**Forum mondial de l'harmonisation
des Règlements concernant les véhicules**

Groupe de travail de l'éclairage et de la signalisation lumineuse

**Proposition d'amendements au Règlement n° 113
(Projecteurs émettant un faisceau de croisement symétrique)****Communication des experts de l'Association internationale
des constructeurs de motocycles***

Annexe 8, modifier comme suit:

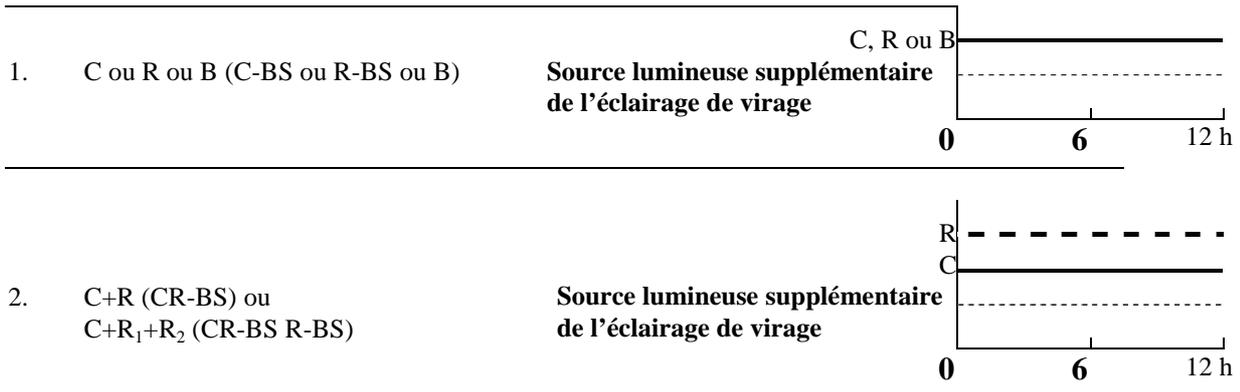
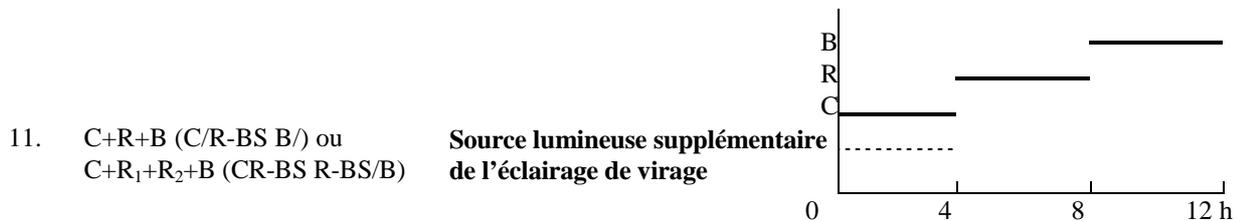
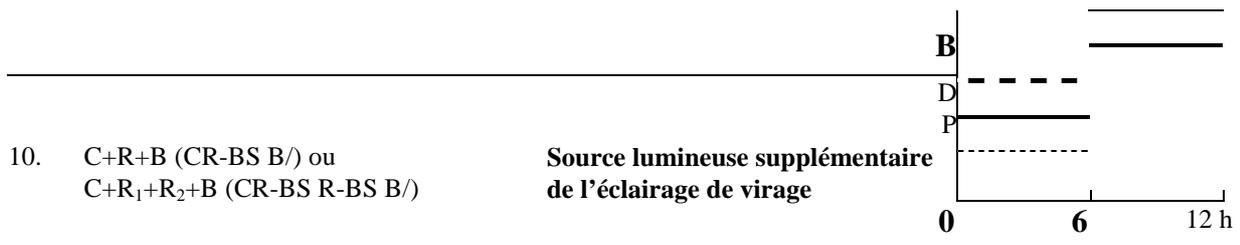
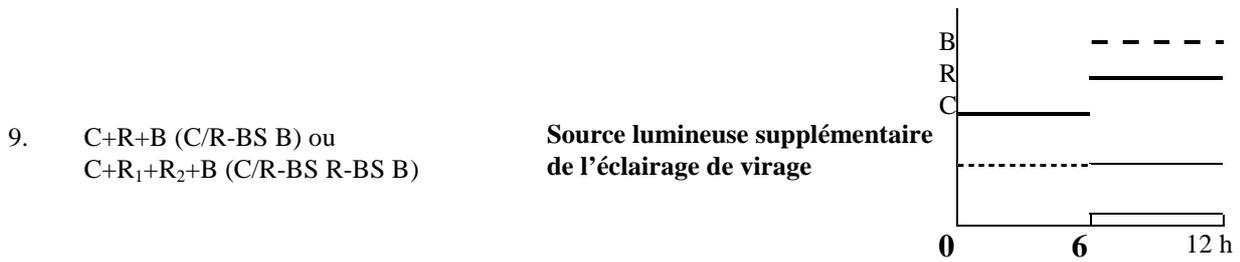
4. L'objet initial de l'amendement (ECE/TRANS/WP29/2012/83) était seulement d'ajouter les lignes en pointillé aux diagrammes du cycle thermique de l'annexe 8, afin d'indiquer les modes des sources lumineuses supplémentaires servant à produire l'éclairage de virage. Cependant, dans le document publié sous la cote ECE/TRANS/WP29/2012/83, tout comme dans les documents CE4675 et ECE/TRANS/WP29/GRE/2012/15, les lignes en pointillé (qui indiquent un éclairage intermittent) ont été remplacées par erreur par des lignes continues (qui signalent un éclairage continu). De plus, la modification s'est accompagnée d'erreurs involontaires sur les lignes existantes du diagramme, comme on le voit ci-dessous:

Annexe 8 (TELLE QUE CORRIGÉE PAR LA PRÉSENTE PROPOSITION)

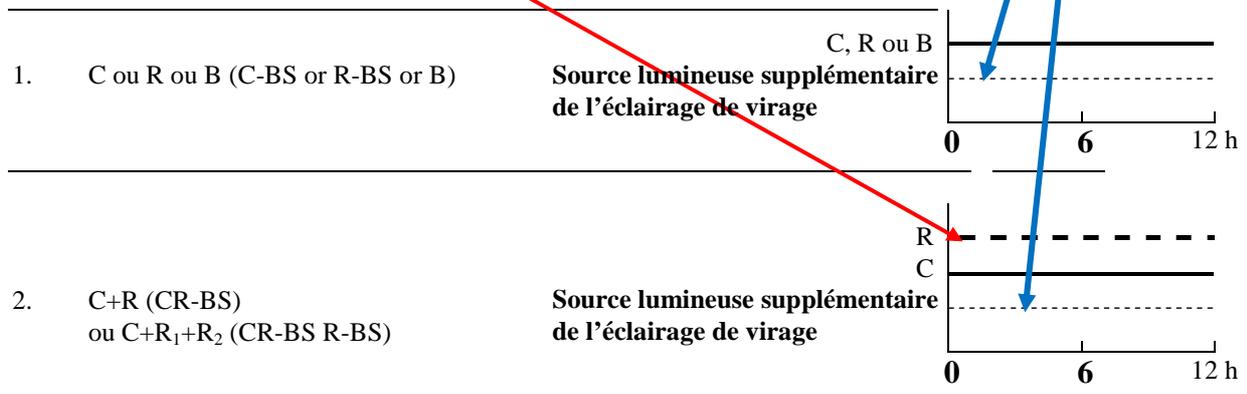
Cette ligne en pointillés en caractères gras s'est transformée par erreur en une épaisse ligne continue dans le document WP29/2012/83

Cette ligne fine en pointillés est représentée par erreur par une ligne fine continue dans le document WP29/2012/83

(On retrouve des erreurs similaires aux points 3 à 11 de l'annexe 8, ECE/TRANS/WP29/2012/83.)
